OGGETTO: D.lgs. 152/06 parte II titolo III bis
Rapporto Finale dell'Ispezione effettuata presso l'impianto della ditta "ICO Industria
Cartone Ondulato S.r.l." sito nel comune di SAN GIOVANNI TEATINO (CH).
A.I.A. N° DCP 025/ 291DEL 02/08/2019 DPC025/281 del 22/10/2020.

RAPPORTO CONCLUSIVO DELLE ATTIVITA' DI ISPEZIONE INTEGRATA AMBIENTALE ORDINARIA 2023

DITTA ICO – SAN GIOVANNI TEATINO

FOTO 3 AREA MESSA IN RISERVA R13

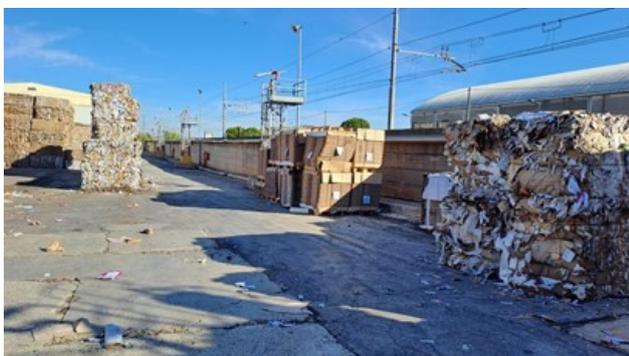
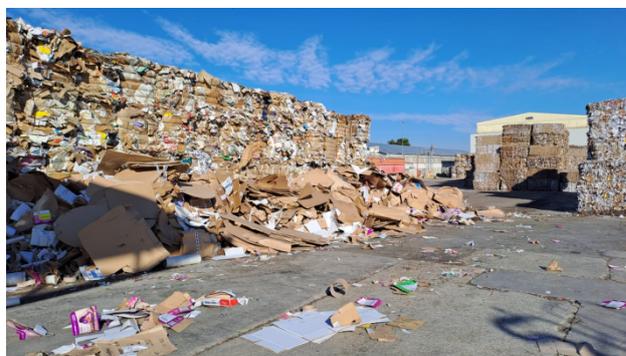
- ⇒ Relativamente alle aree di cui sopra foto 3,4 la ditta deve migliorare l'individuazione delle aree separandole in maniera più puntuale con idonea segnaletica orizzontale e/o divisorii anche mobili e verificare che la segnaletica non venga coperta e/o spostate durante le movimentazioni.

TABELLA 1 CONSUMI SPECIFICI DI ACQUA SCARICATA

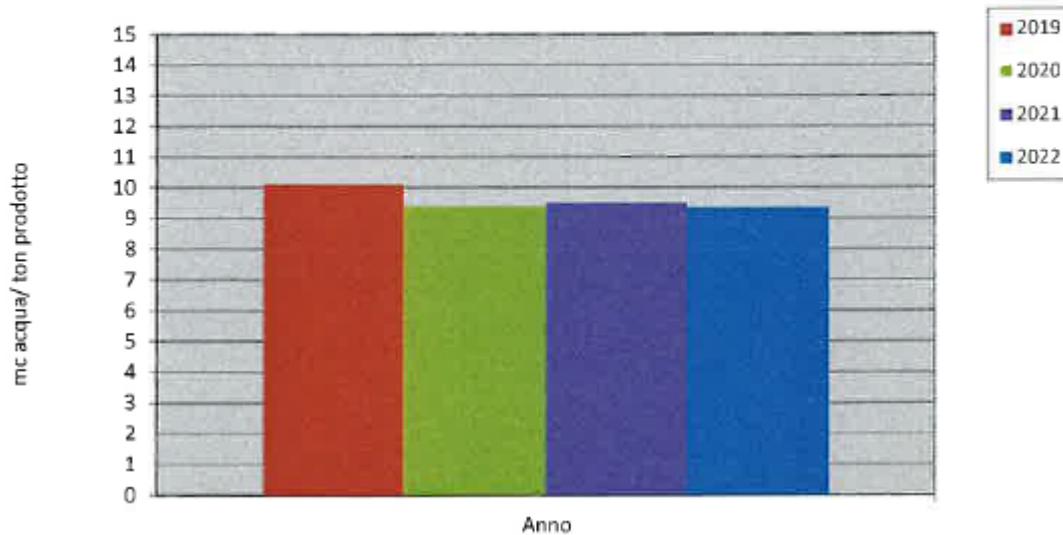
- ⇒ Si riscontra positivamente una contrazione dei consumi non pienamente visibile nel 2022 a seguito di una rottura della condotta di approvvigionamento.
- ⇒ I consumi idrici della ditta sono conformi a quanto disposto dalle BATc di settore ovvero sono inferiori a 10 mc di acqua per tonnellata di prodotto finito.

FOTO 13: DCS TINA 1 AL MOMENTO DEL SOPRALLUOGO.

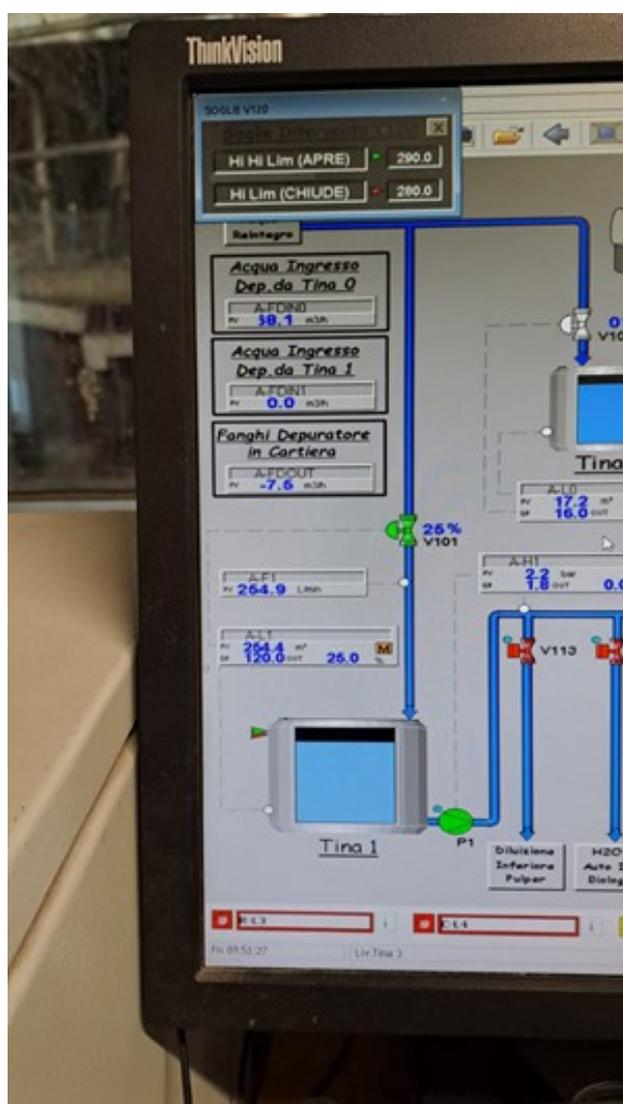
Durante l'ispezione si è rilevato che la TINA 1 non presentava come disponibile il volume residuo di 100 mc come espressamente previsto dall'AIA vigente. Inoltre il settaggio visualizzato non era corretto ovvero non era impostato per garantire il franco (100mc) stabilito.

- ⇒ Come proposto dalla ditta stessa è opportuno predisporre un comando di interblocco che garantisca la non modificabilità dei settaggi arbitrariamente da parte degli operatori

- ⇒ Le acque della Tina1 devono essere recuperate **prioritariamente** in produzione soprattutto quelle meteoriche allo scopo di garantire sia la funzionalità del depuratore che il risparmio idrico previsto dalle BATc.

- ⇒ Si ritiene che il volume di 100 mc da garantire in condizioni ordinarie debba essere reso disponibile entro 48-72 ore dall'evento meteorico ovvero lo svuotamento deve avere inizio trascorse 48 ore dall'evento meteorico

- Lo svuotamento della Tina pertanto dovrà essere temporizzato e con temporizzatore collegata ad un pluviometro da installare a servizio della TINA1 secondo tempistiche stabilite dall'A.C.

FOTO 14 SETTAGGIO TINA 1: IN TAL CASO ERA GARANTITO UN VOLUME RESIDUO DI SOLI 10 MC.

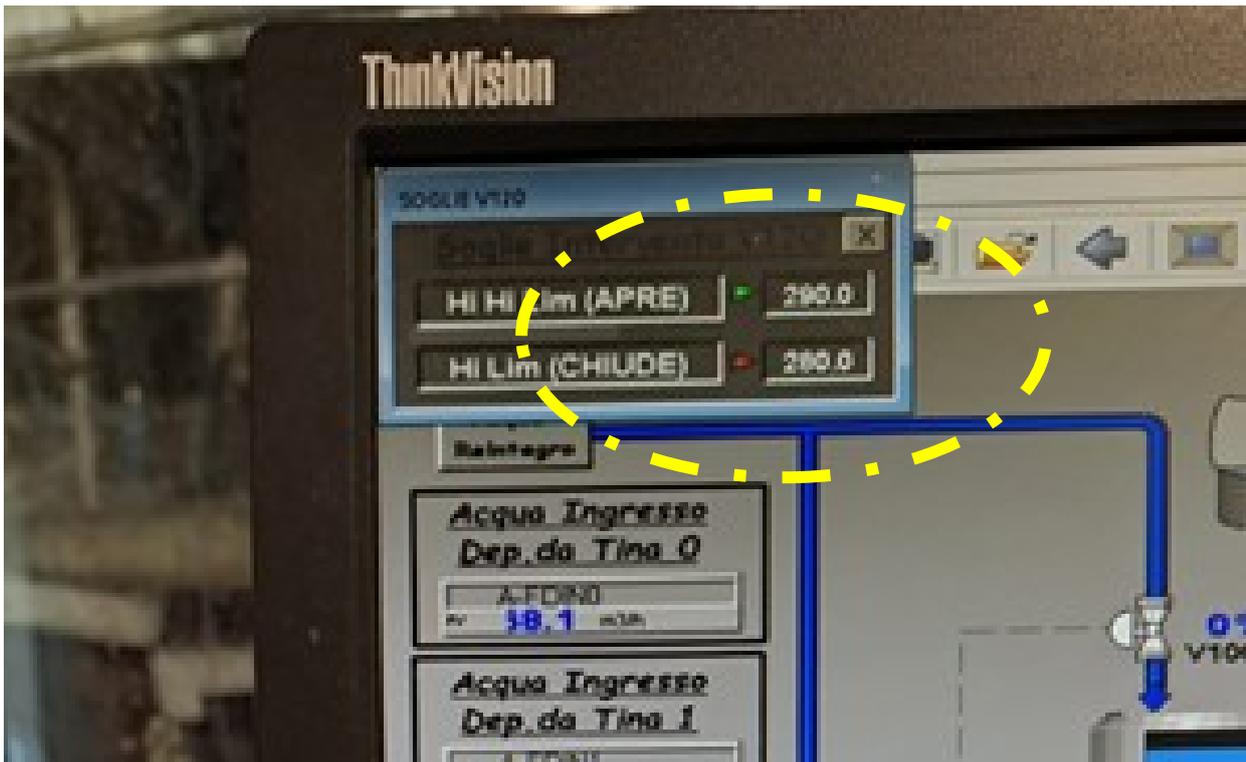
- ⇒ La dicitura *gradatamente* sia generica e non indicativa di un tempo certo
- ⇒ Non si ritiene che, data la tipologia di attività svolta sulle aree esterne, 7 gg costituiscano una tempistica adeguata ad evitare il dilavamento sostanze pericolose e che pertanto il riferimento alla L.R. 31/2010 non sia pertinente.
- ⇒ L'invio a depurazione delle acque meteoriche sia una procedura adeguata in quanto potrebbe comprometterne la funzionalità in relazione al basso carico inquinante.

Ad ulteriore sicurezza di quanto previsto nella gestione automatica delle acque meteoriche e del livello idrico della TINA 1, verrà aggiunto un comando di interblocco, che non permette la modifica dei settaggi dei livelli idrici da parte dell'operatore in turno ma solo se disposti dal Direttore di Produzione Cartiera.
